Asunto: Remisión De Observaciones Analisis De
Precios Unitarios No Previstos No.025 al 048

En cumplimiento a nuestras obligaciones, esta interventoría, se permite muy respetuosamente remitir las siguientes observaciones relacionadas con la versión no.01 de su presentación de ítems no previstos 025 a 048:

Asunto: Remisión De Observaciones Analisis De
Precios Unitarios No Previstos No.025 al 048

Asunto: Remisión De Observaciones Analisis De
Precios Unitarios No Previstos No.002 al 024 Versión 2

7. Np 33- Suministro e instalacion de caja radweld salidad de 3/4

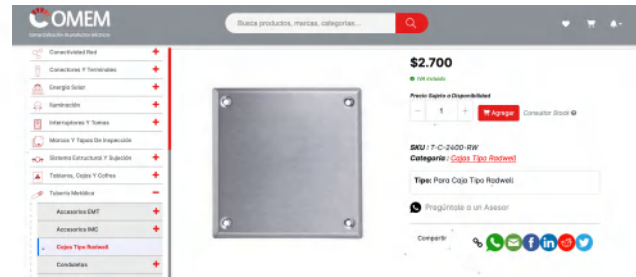
- La herramienta menor no es el 10% de la mano de obra, esta aumentada la mano de obra. Cuando la herramienta menor no sea suficiente para cumplir el 10% de la mano de obra, aumentar el % no el valor de la mano de obra.
- Las cotizaicones para tapa de caja se evidencian por encima del costo de mercado, establecer cual es la que se esta cotizando mediante imagen y determinar si el costo en mercado es correcto.

9. Np 37 – Suministro e instalacion Lampara lineal minicontinuum 80 W.

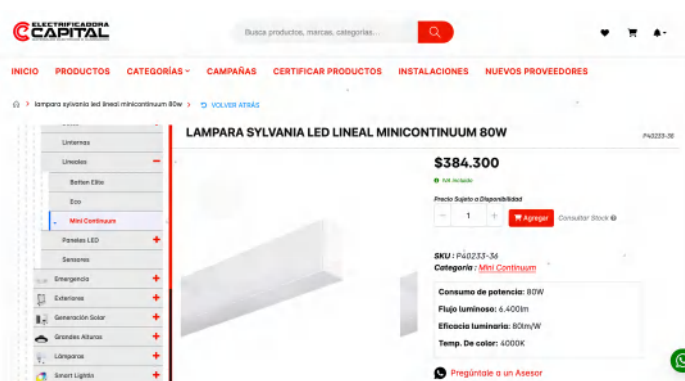
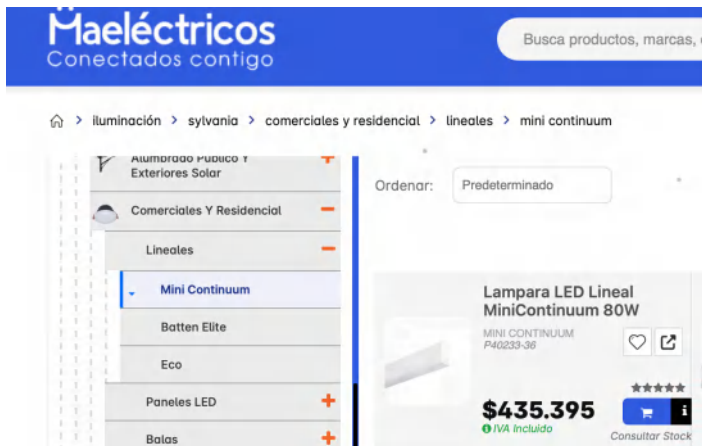
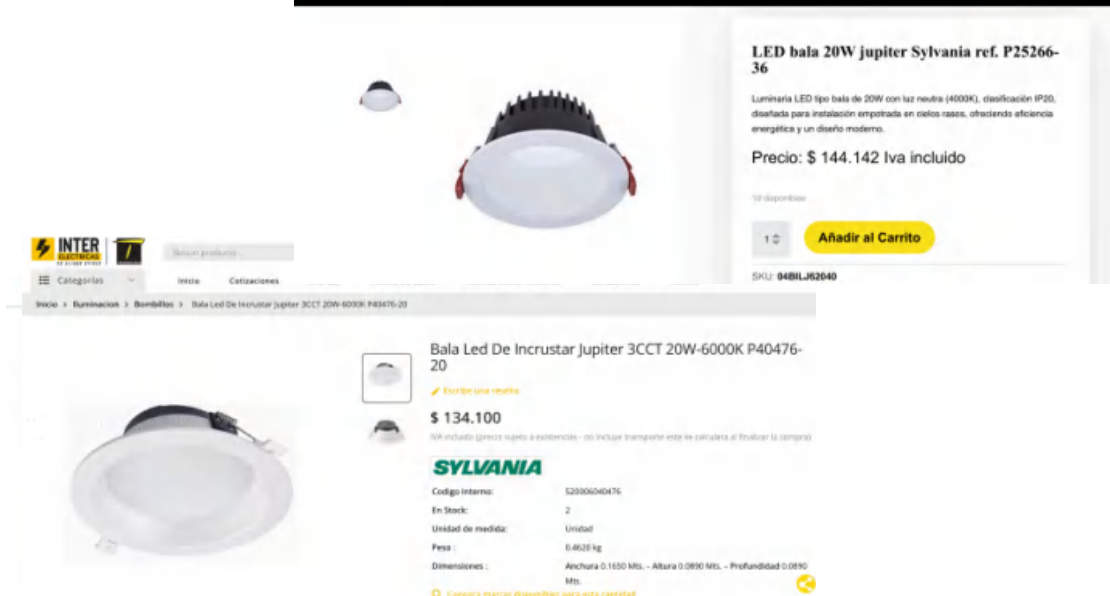
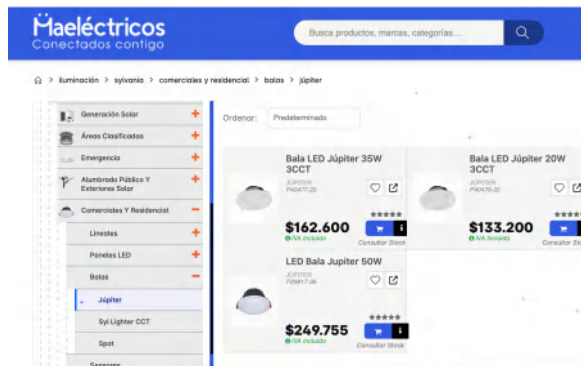
- Esta es la primera version de esta lampara, se observa en dos distribuidores autorizados de Sylvania, que el costo es mucho menor que el propuesto por el contratista de obra. Esta marca varia mucho entre proveedores pero se consigue mas economica que lo propuesto de \$650.000

- KIT DE INSTALACION, desglosar y justificar precio.

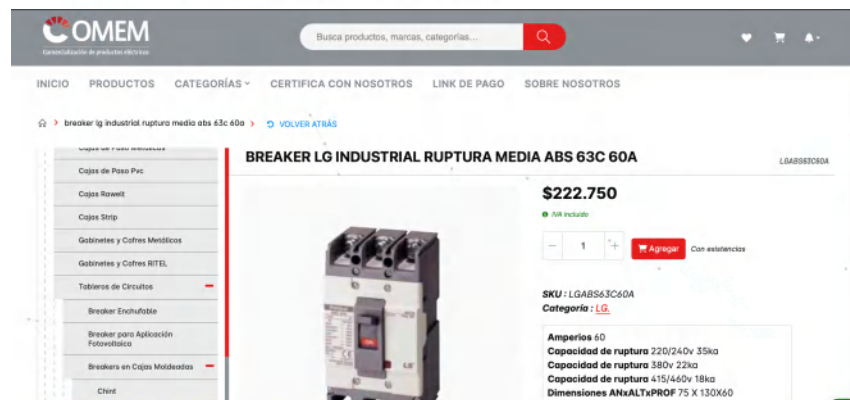
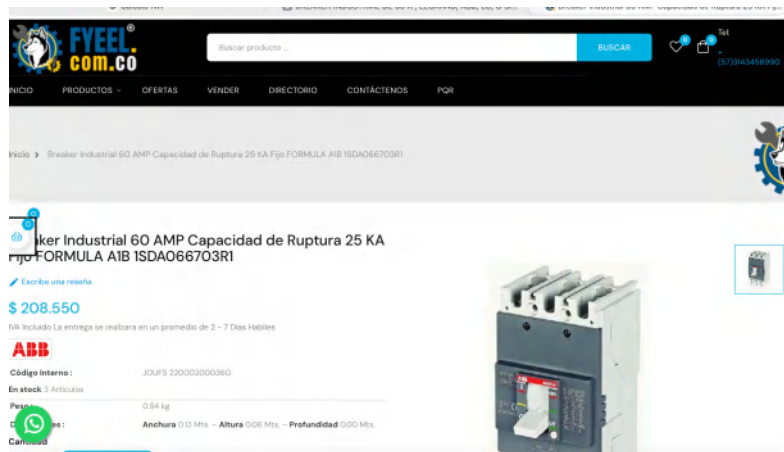
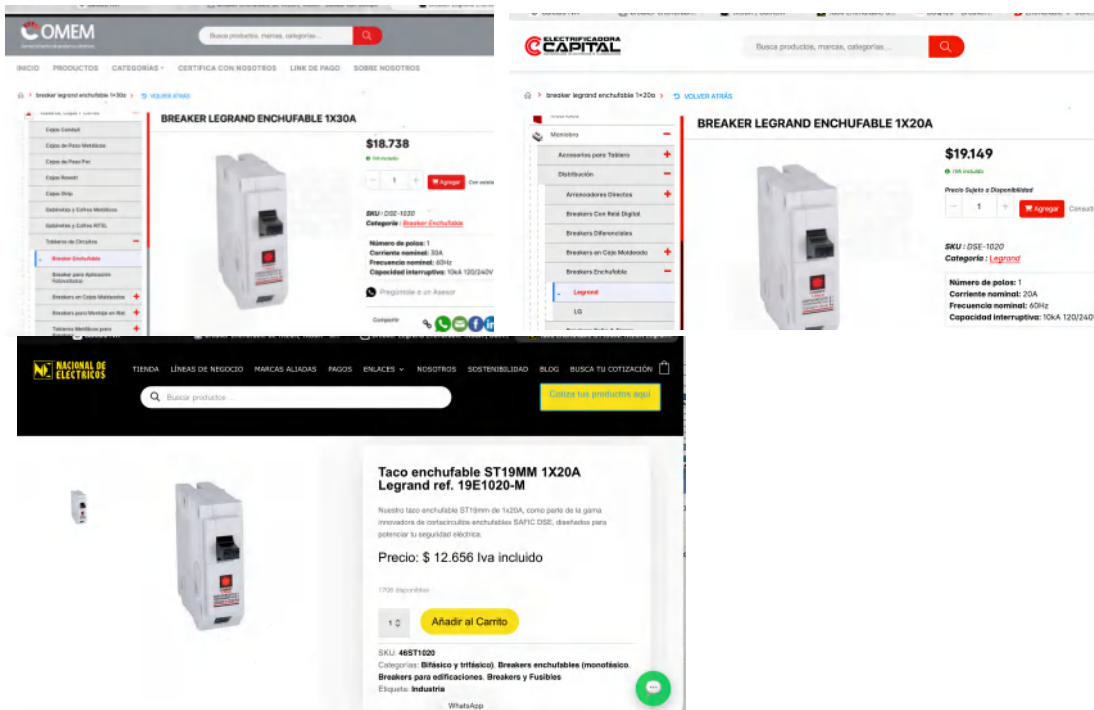
OBSERVACION ANTERIOR VERSION 1: Se solicita aclarar la capacidad nominal del totalizador, dado que la descripción presenta simultáneamente 60A, 70A y 100A, correspondiendo a equipos distintos con incidencia directa sobre el valor unitario. **NO AJUSTAN NI PRESENTAN ACLARACION. CONTINUA OBSERVACION.**

OBSERVACION ANTERIOR VERSION 2: Las cotizaciones para 100 A, 70 A Y 60 A , es la misma el costo en el mercado si varia dependiendole de cual es. Adicional para el de menor valor 60 amperios se encuentran los siguientes valores muy por debajo de los \$620.000 que propone el contratista. **ANEXAR FICHA TECNICA DEL QUE SE VA A INSTALAR.**

*****OBSERVACION IMPORTANTE:** Si no se acogen a la propuesta de interventoria, deben presentar un **comunicado justificando el motivo**, si solo se presenta igual no se va a llegar nunca a una conciliación. El nombre sigue siendo el mismo, sin ficha tecnica, y se anexa el suministro en tres proveedores para agilizar con valor comercial y omiten dicha informacion. No se avanza en nada.

8. Np 36 – Desmonte tubería eléctrica existente

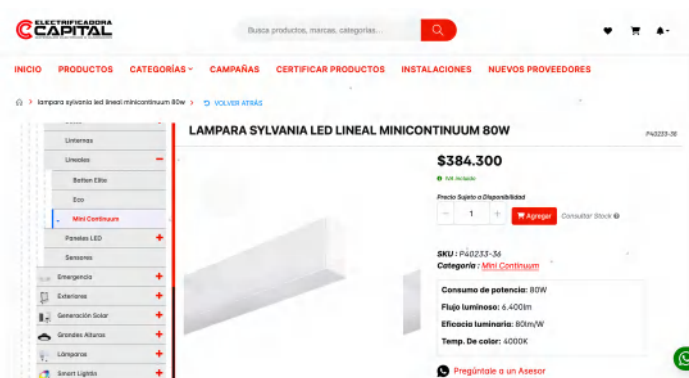
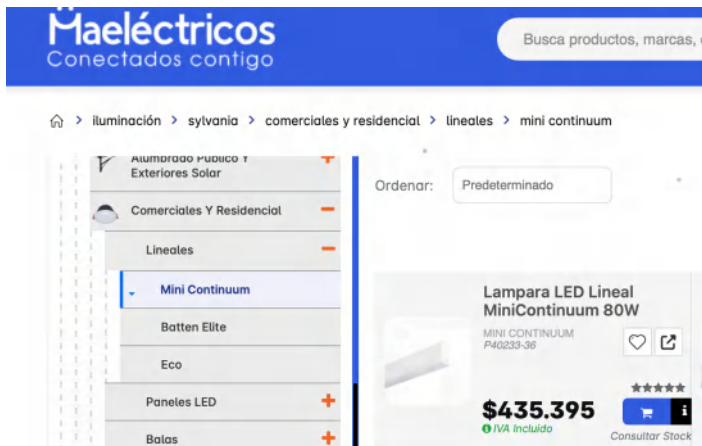
OBSERVACION VERSION 3: Parece arrastraron erróneamente el valor de la mano de obra, que es \$15.890.

9. Np 37 – Suministro e instalación Lámpara lineal minicontinuum 80 W.

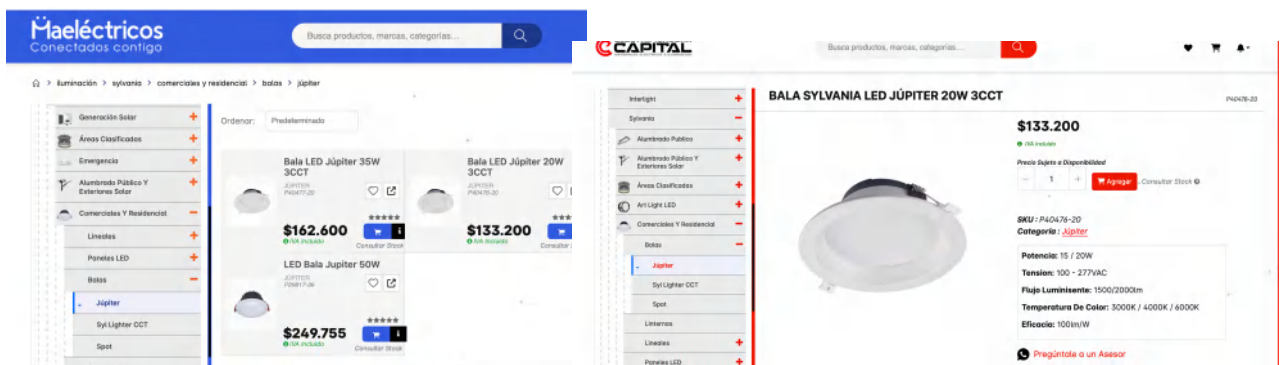
OBSERVACION ANTERIOR VERSION 2: Esta es la primera versión de esta lámpara, se observa en dos distribuidores autorizados de Sylvania, que el costo es mucho menor que el propuesto por el contratista de obra. Esta marca varía mucho entre proveedores pero se consigue más económica que lo propuesto de \$650.000

OBSERVACION VERSION 3: Se anexa cotización de 3 proveedores eléctricos de la misma lámpara y reducen el costo a \$550.000, el cual sigue estando por encima del valor de las obtenidas, no aportan justificación, ni ninguna observación que soporte el incremento.

OBSERVACION ANTERIOR VERSION 2: KIT DE INSTALACION, desglosar y justificar precio.

***Se hace caso omiso, no se justifica, no se aporta ninguna información, no se aprueba ítem.

13. Np 41 – suministro e instalación de marquillas para tubería

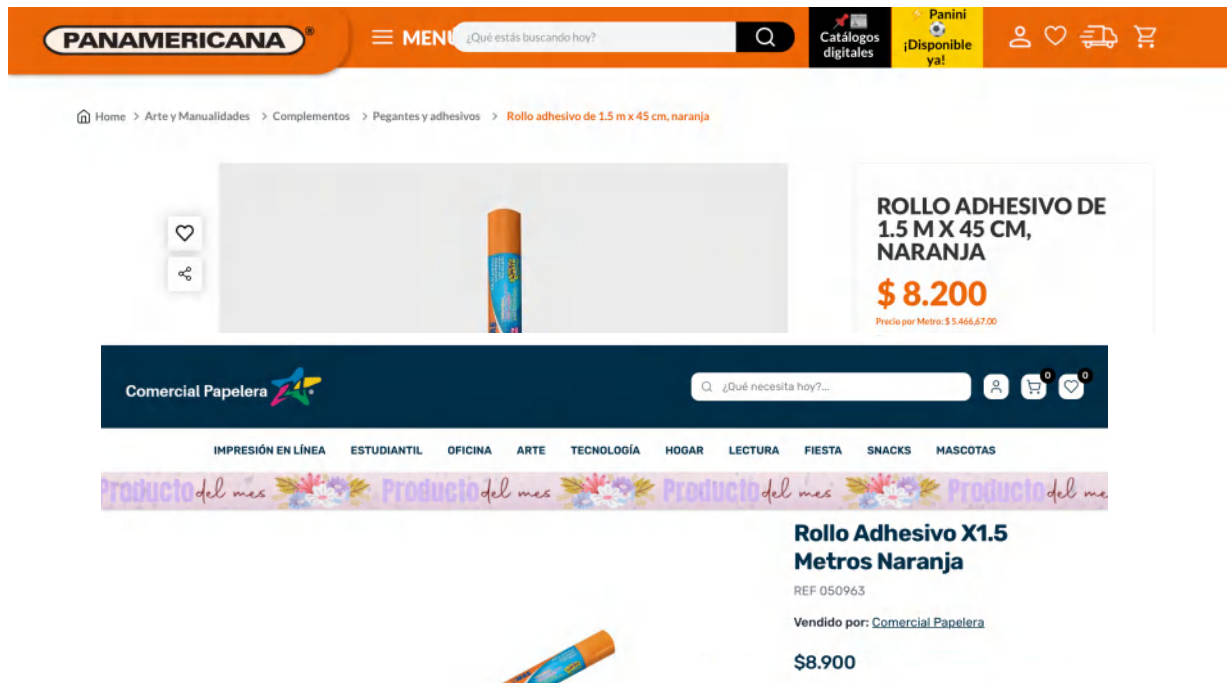
OBSERVACION ANTERIOR VERSION 1: Especificar si se va a cambiar toda la tubería, marcar a nivel de piso antes de instalación con eso se optimiza uso de andamio y rendimiento cuadrilla. **OBSERVACION ANTERIOR VERSION 2:** NO ATIENDEN OBSERVACION DEJAN ITEM IGUAL PERO NO HACEN NINGUN TIPO DE ACLARACION.

*****OBSERVACION IMPORTANTE:** no anexan ni justificación, ni aclaraciones, nada, ítem exactamente igual, completo desgaste procedimental.

PRESOSTATO DE 60 HASTA 170 PSI
SELLO MECANICO PARA BOMBA CENTRIFUGA
VALVULA CHEQUE CORTINA 2"

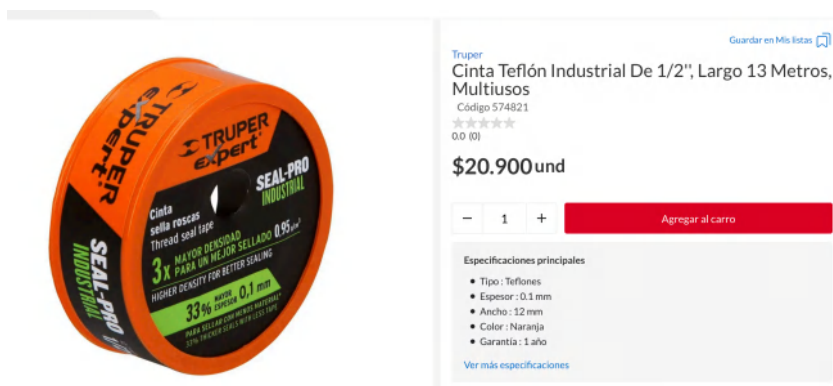
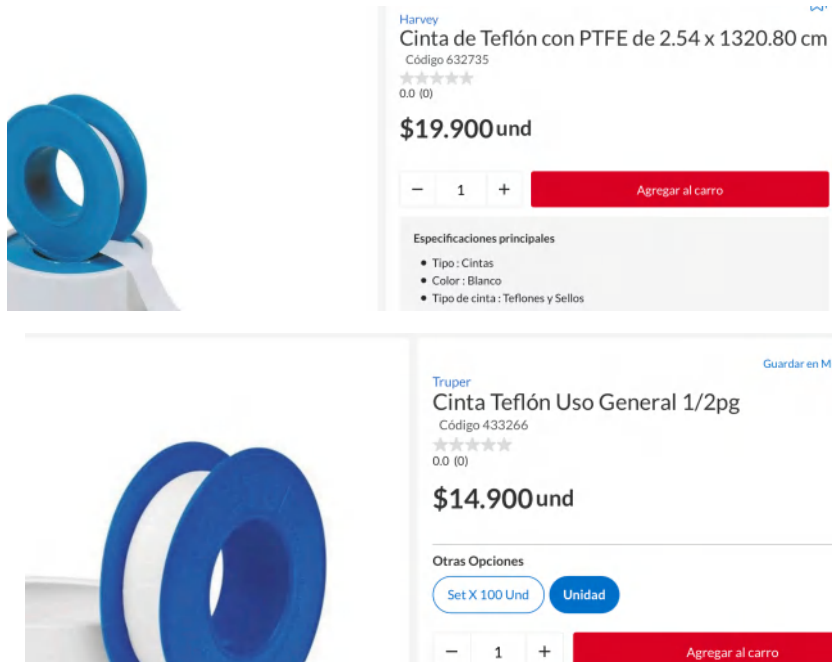
OBSERVACION ANTERIOR: Se debe entregar justificación de la necesidad del siguiente suministro de equipos con informe generado por especialista hidráulico, donde evidencie ausencia o mal estado de los equipos existentes:

***NO ANEXAN ESTA INFORMACIÓN, SIN ESTO NO SE APRUEBA EL ITEM. NO ATIENDEN OBSERVACION NO PRESENTAN JUSTIFICACION DEL MOTIVO, PERSISTE OBSERVACION.

9. Np 37 – Suministro e instalacion Lampara lineal minicontinuum 80 W.

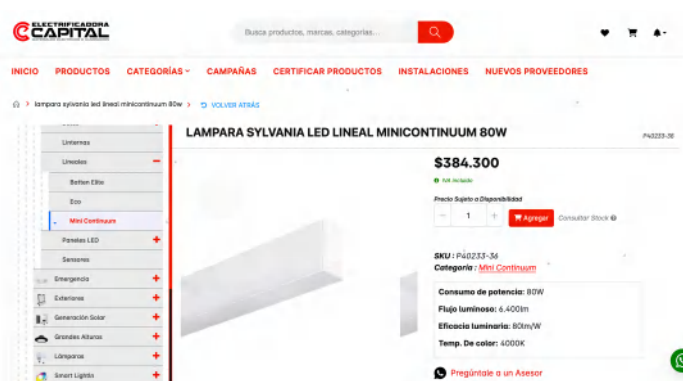
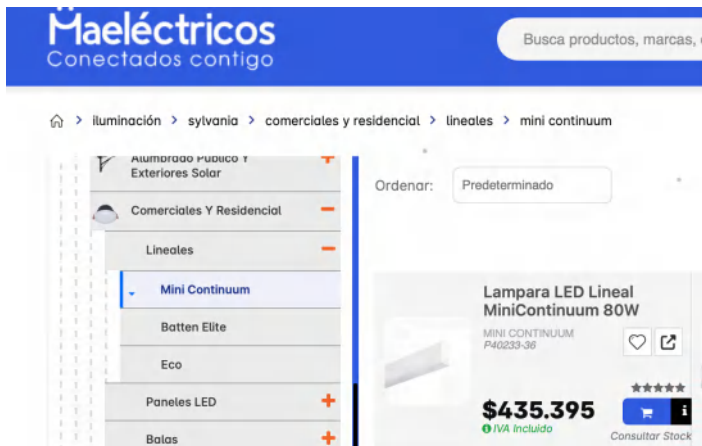
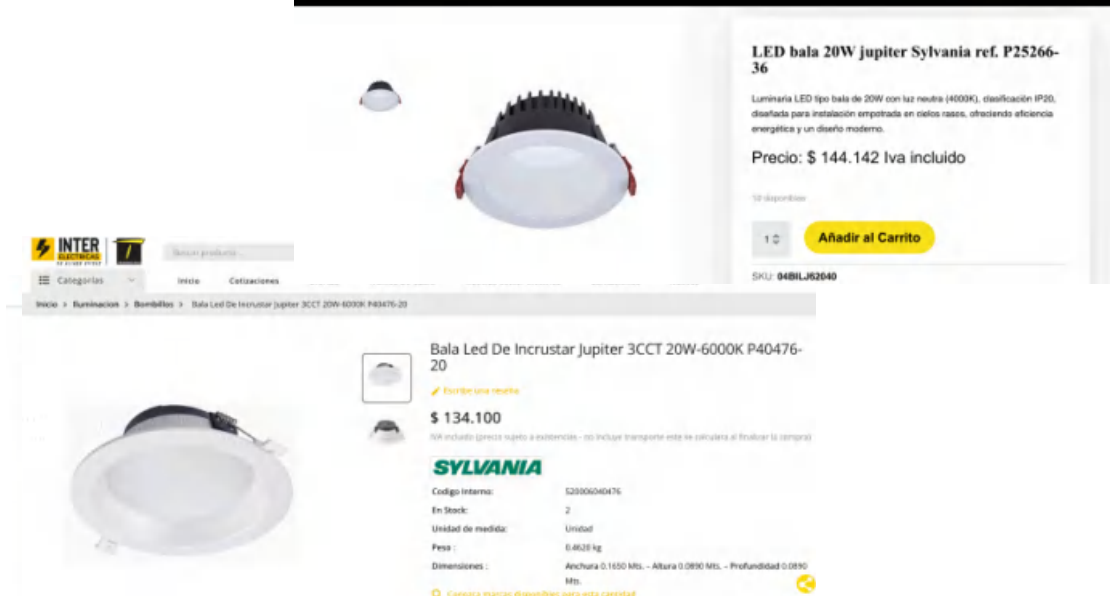
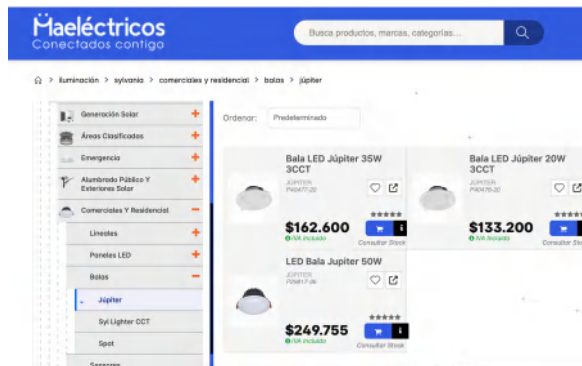
- Esta es la primera version de esta lampara, se observa en dos distribuidores autorizados de Sylvania, que el costo es mucho menor que el propuesto por el contratista de obra. Esta marca varia mucho entre proveedores pero se consigue mas economica que lo propuesto de \$650.000

- KIT DE INSTALACION, desglosar y justificar precio.
